AUTORIDAD NACIONAL DE LICENCIAS AMBIENTALES

RESOLUCIÓN N° 002092 (24 SEP. 2024)

“Por la cual se resuelven unos recursos de reposición interpuestos en contra de la Resolución 1351 del 5 de julio de 2024 y se toman otras determinaciones”

Por medio de la Resolución 1351 del 5 de julio de 2024, esta Autoridad Nacional autorizó la modificación de la Licencia Ambiental otorgada mediante Resolución 1326 del 05 de agosto de 2020 (modificación 1 de la Licencia Ambiental del proyecto UPME 01 de 2013 (Soacha – Tequendama).

Figura 9 Ingreso Acc-306 a torre 306

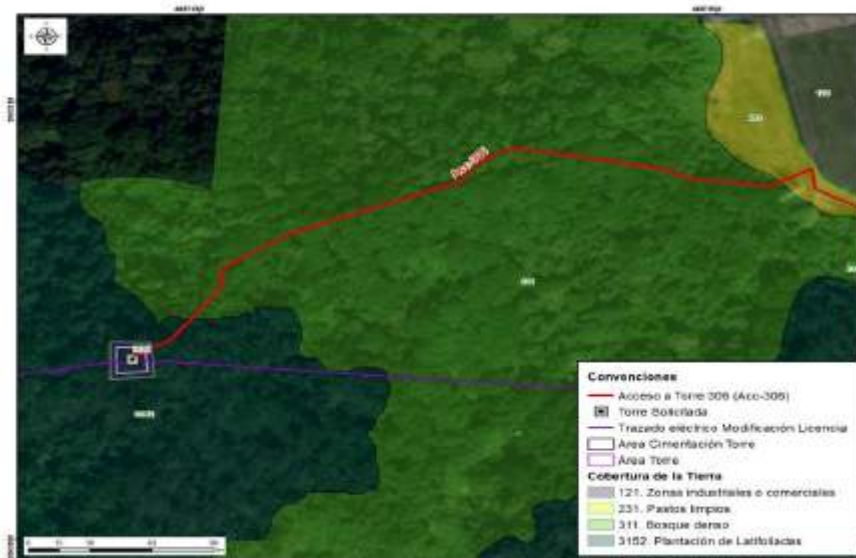
cobertura de bosque denso y de plantación latifoliadas que permite llegar al sitio de torre 306, tal y como se observa en las siguientes figuras.

Con base en los argumentos mencionados, se concluye que el camino/sendero existe por estar dentro de las coberturas de pastos limpios, bosque denso y plantación latifoliada. Asimismo, que este no requiere realizar actividades de mantenimiento tipo rocería y aprovechamiento forestal, siendo procedente que ANLA viabilice ambientalmente el acceso requerido por GEB para el sitio de torre 306.

Figura 30 Individuos autorizados aprovechamiento forestal torre 311

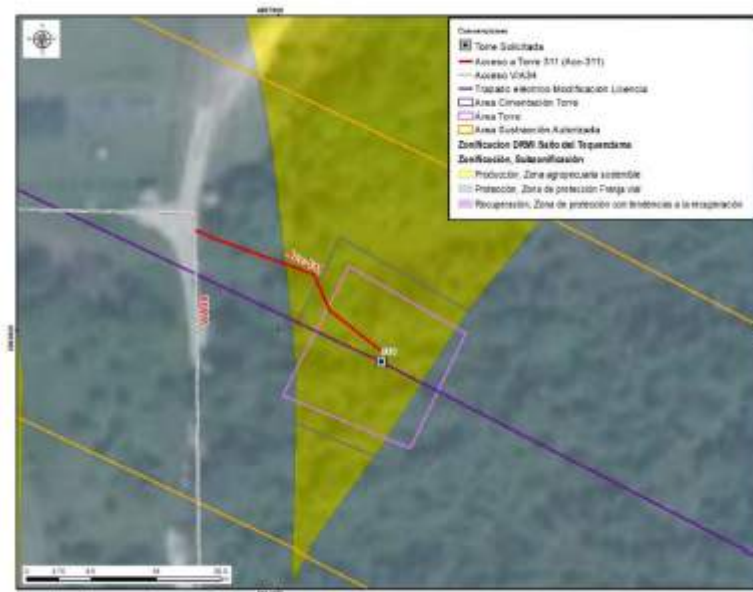
Respecto a lo mencionado por ANLA en sus argumentos en cuanto a la discrepancia entre lo evidenciado en la visita de evaluación y lo presentado en el MAG sobre la rocería planteada, se aclara que se realizarán actividades de mantenimiento tipo rocería, teniendo en cuenta las características mencionadas anteriormente y, por lo tanto, se considera que se presenta consistencia con lo reportado en el MAG. Al respecto, es pertinente aclarar que

Figura 33 Cobertura Acc-312

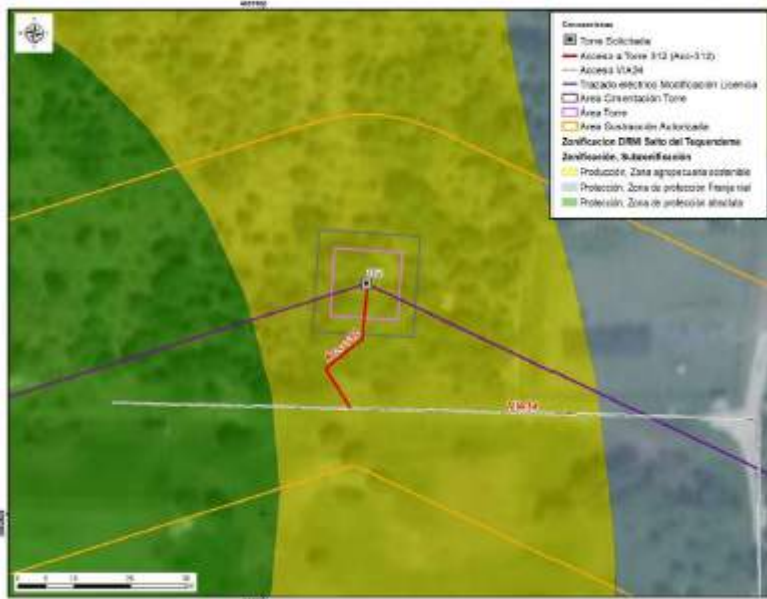
El camino/sendero ACC-312 se encuentra sobre cobertura de plantación mixta con espacios naturales, en el cual no es necesario tramitar el permiso de aprovechamiento forestal. Por el tipo de cobertura, tampoco se requieren actividades de mantenimiento tipo rocería, pues las características de la vegetación del acceso y el ingreso de los materiales y equipos para la construcción y montaje de la torre 312 se realizará de manera peatonal, como se menciona en la tabla 3-8 Descripción de accesos a sitios de torre del capítulo 3. Descripción del proyecto del complemento del EIA. Asimismo, la longitud es de aproximadamente 26.50m hasta el sitio de torre, razón por la cual, no se justifica un

Respecto a lo señalado por ANLA frente a la discrepancia entre lo mencionado en el capítulo 3 del complemento del EIA sobre la rocería planteada y lo presentado en el MAG, se aclara que por las características del terreno mencionadas anteriormente no se realizarán actividades de mantenimiento tipo rocería. Por lo tanto, la diferencia advertida por la autoridad obedece a un error involuntario consignado en el MAG.
